**AVIS RELATIF A LA PROTECTION
CONTRE LES EVENTUELS EFFETS NOCIFS ET NUISANCES
PROVOQUES PAR LES RAYONNEMENTS NON IONISANTS
GENERES PAR DES ANTENNES EMETTRICES STATIONNAIRES**

Commune : WAVRE - Exploitant : PROXIMUS

Référence exploitant : 10WAS_01

Rapport n° 1910 / 2023

Figure 1 : Vue en plan des lieux de séjour et des points de contrôle

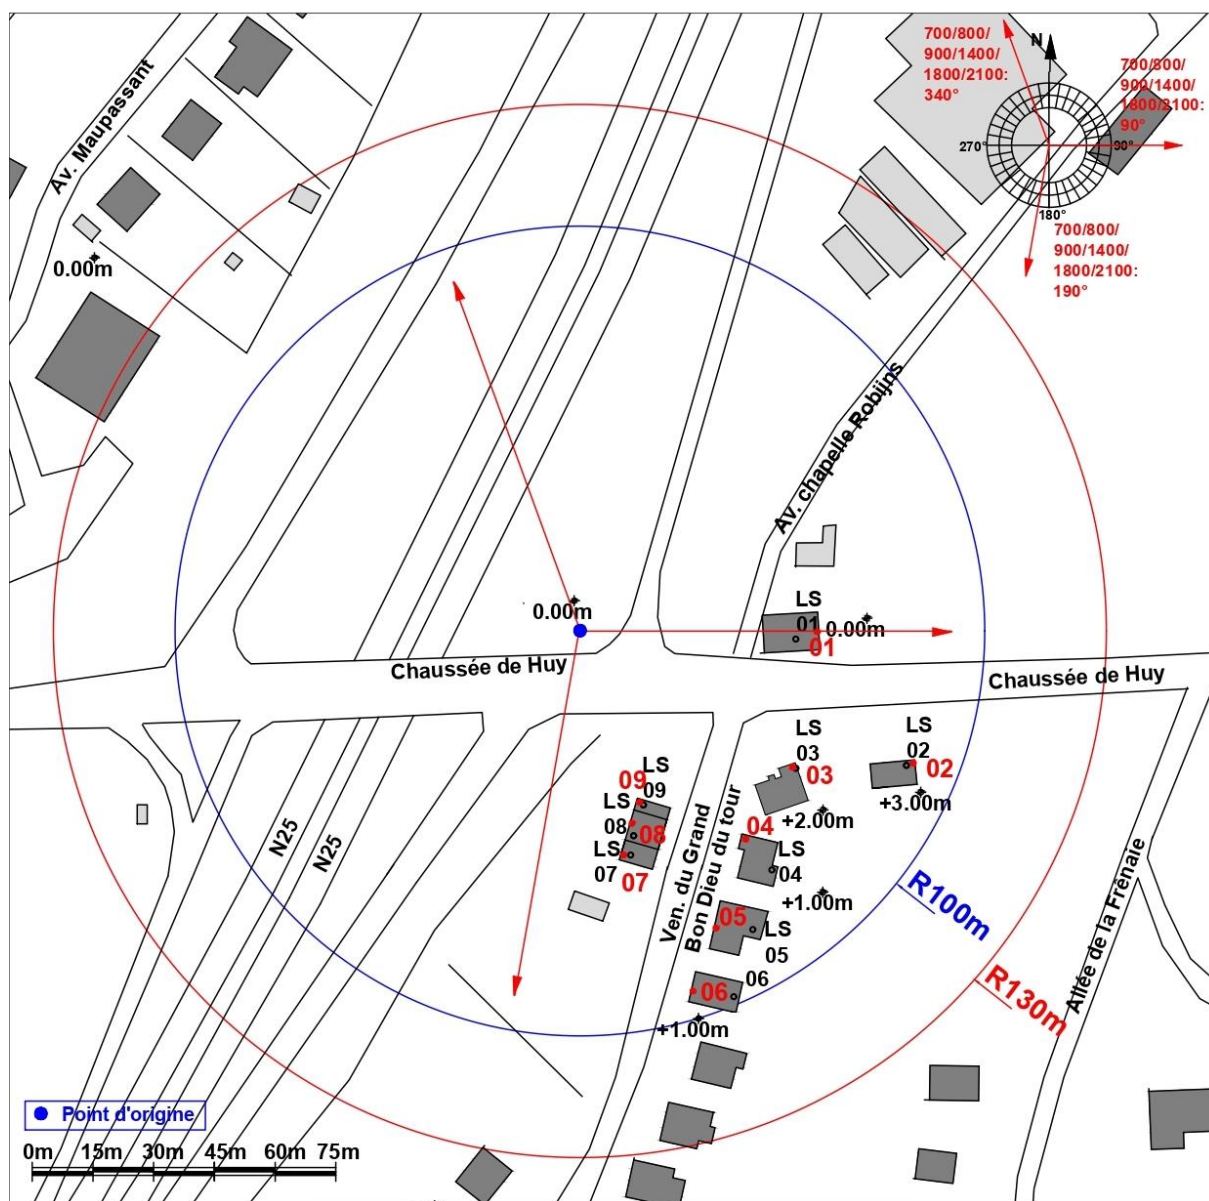
N° point de contrôle	LS	Atténuation (dB)	Indice d'exposition relatif à la limite par installation IE_i
2	LS02	3,0	0,219
6	LS06	3,0	0,177
5	LS05	3,0	0,174
3	LS03	3,0	0,123
4	LS04	3,0	0,087
1	LS01	3,0	0,028
7	LS07	3,0	0,023
9	LS09	3,0	0,023
8	LS08	3,0	0,021

En ce qui concerne les antennes de l'installation mentionnées dans le tableau 1, la distance maximale à laquelle la limite pourrait être atteinte, à l'extérieur, est égale à 71,8 m. S'il n'y a pas de LS à une distance inférieure, les antennes respectent forcément la limite d'immission.

Dans le cas des LS situés à l'intérieur des bâtiments, une atténuation d'obstacle est prise en compte et il en résulte que la distance maximale à laquelle la limite pourrait être atteinte se réduit à 50,8 m.

Figure 2 : Vue en plan des installations d'antennes dans un rayon de 300 mètres autour de l'installation faisant l'objet de la demande d'avis

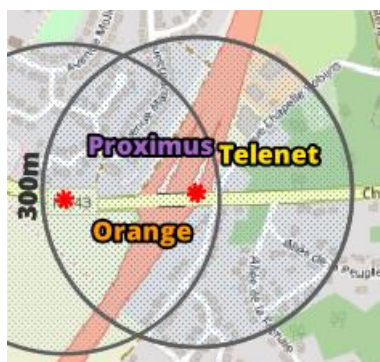
Compte tenu du nombre d'installations localisées dans la figure 2, il apparaît que l'intensité du rayonnement électromagnétique généré, dans les lieux de séjour situés à proximité de l'installation référencée dans le paragraphe 2, par l'ensemble des antennes émettrices stationnaires de l'ensemble des exploitants du même site d'antennes émettrices stationnaires respecte la limite fixée à l'article 4, § 2 du décret.
